SERVICE INFORMATION NO. SI 36-104/1

Supersedes SERVICE INFORMATION NO. SI 36-104

ALERT SERVICE BULLETIN

Exchange of floats on ROTAX® Engine Type 912 and 914 (Series)

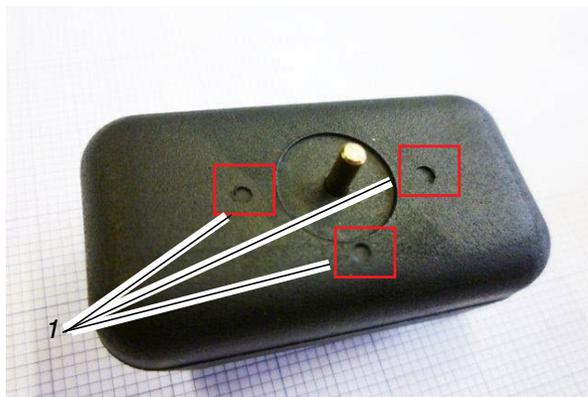
NOTE: Floats with 3 dots have already been checked for the characteristics described in chapter 1.3) and therefore do NOT require replacement.

Fig. 1

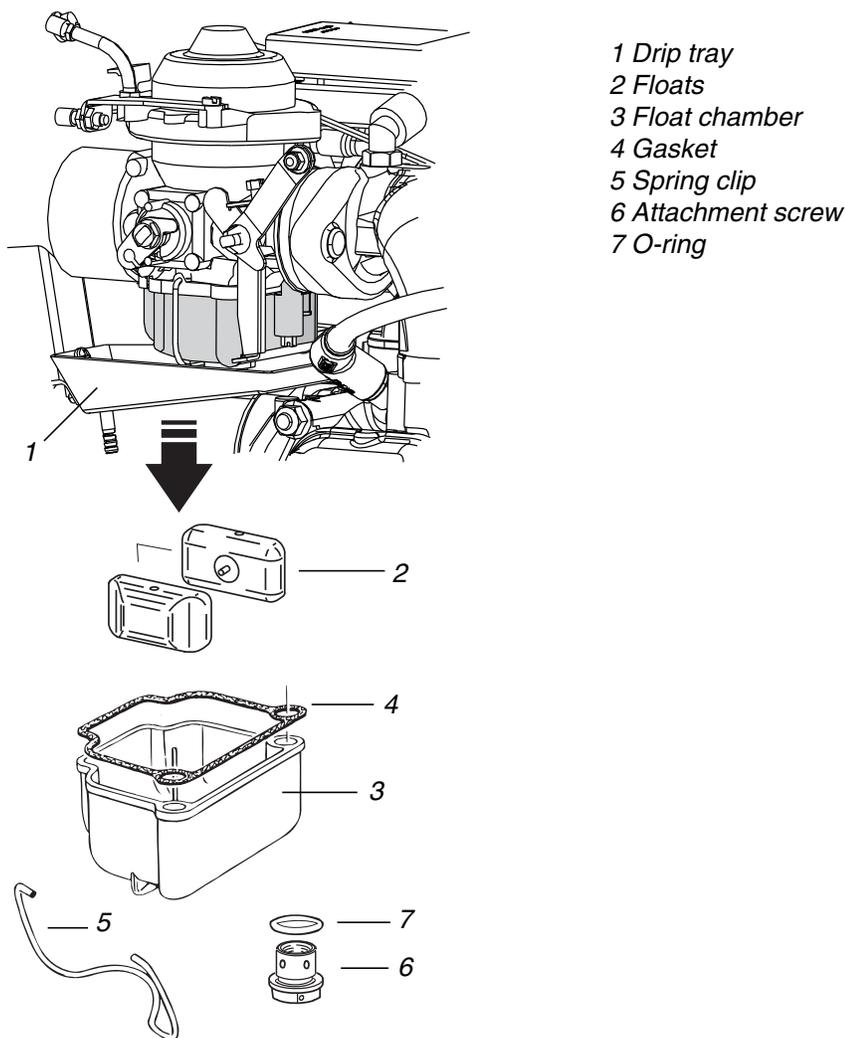
Due to a deviation in the manufacturing process of the floats a partial separation of the outer skin because of resonance vibrations during engine operation may occur. These separated particles might lead to a restriction of the jets in the carburetor. As a consequence the fuel supply to the affected cylinder bank may be reduced or blocked. Possible effects are a rough engine running behavior with reduced fuel flow, up to a major power loss or engine shut down with blocked fuel flow on the affected carburetor.

- Exchange of the floats must be carried out according to the latest Maintenance Manual (Heavy).
- All floats, which are defined in section 1.1) must be replaced without exception.

Step	Procedure
1	Renew the gasket (4) of the float chamber and for ROTAX 914 Series exchange the O-ring (7).
2	Install float chamber (3) with gasket (4) and both floats (2).
3	Close spring clip (5) or for ROTAX 914 Series install the attachment screw (6) including O-Ring (7). Tightening torque of attachment screw 5.5 Nm (48.7 in.lb). Apply safety wire.
4	Install drip tray (1) and/or accessories according to the instructions of the aircraft manufacturer.

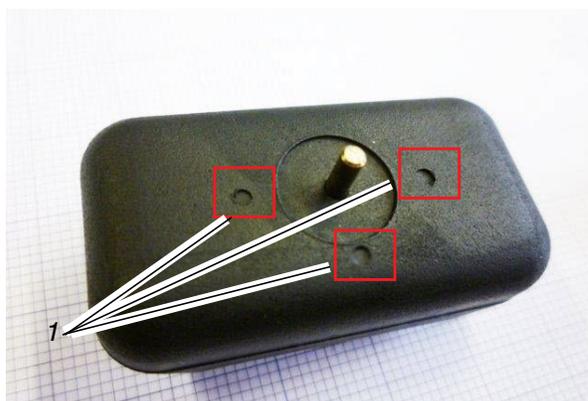
HINWEIS: Schwimmer mit 3 Markierungen sind auf die in Kapitel 1.3) angesprochenen Merkmale geprüft und müssen NICHT getauscht werden.

Bild 1

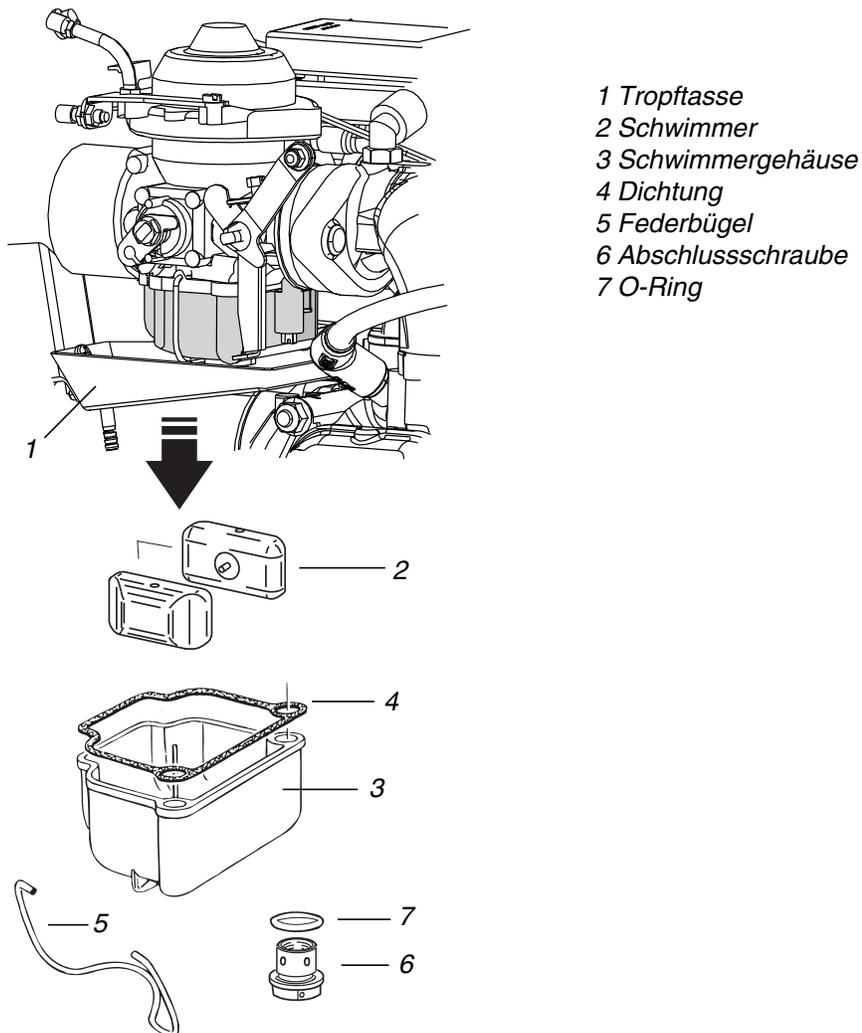
Durch Abweichungen im Fertigungsprozess der Schwimmer kommt es aufgrund von Resonanzschwingungen im Motorbetrieb zu partiellen Ablösungen der Außenschicht. Ein Ablösen dieser Partikel kann dazu führen, dass sich Düsen im Vergaser verlegen. Dies führt in weiterer Folge zu einer Beeinträchtigung der Kraftstoffversorgung an der betroffenen Zylinderbank. Mögliche Auswirkungen sind ein rauer Motorlauf bis hin zu einem totalen Leistungsverlust oder Motorausfall durch blockierten Kraftstofffluss am betroffenen Vergaser.

- Austausch der Schwimmer muss gemäß letztgültigen Wartungshandbuch (Heavy) durchgeführt werden.
- Alle Schwimmer, welche gemäß Kapitel 1.1) definiert sind, müssen ausnahmslos getauscht werden.

Schritt	Vorgehen
1	Dichtung (4) der Schwimmergehäuse und bei ROTAX 914 Serie den O-Ring (7) erneuern.
2	Schwimmergehäuse (3) samt Dichtung (4) und die beiden Schwimmer (2) montieren.
3	Federbügel (5) schließen bzw. bei ROTAX 914 Serie Abschlusschraube (6) samt O-Ring (7) montieren. Anzugsdrehmoment der Abschlusschraube 5.5 Nm. Drahtsicherung montieren.
4	Tropftasse (1) bzw. Anbauteile gemäß Anweisung des Luftfahrzeugherstellers montieren.
